シーシーエス株式会社

LDL2 シリーズ白色の生産終了のご案内

3. 仕様・性能の差異

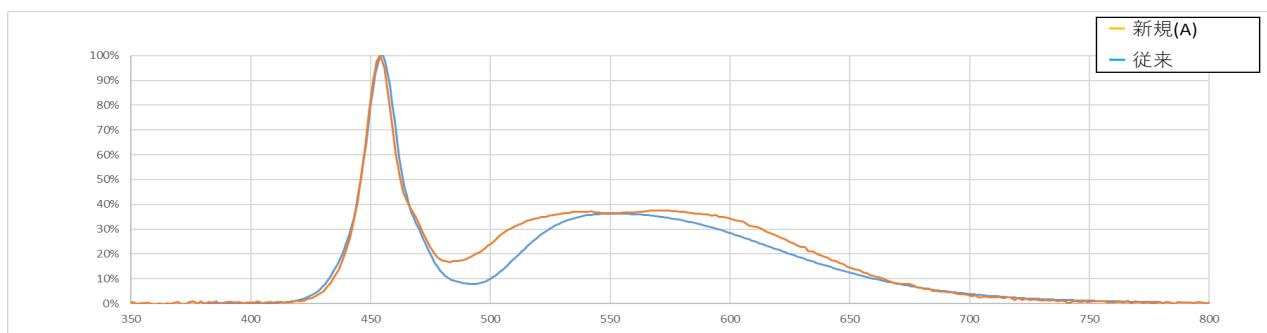
照明に実装している LED の生産中止により、LED が変更になります。

それに伴い、相関色温度が低く（黄色っぽく）なります。
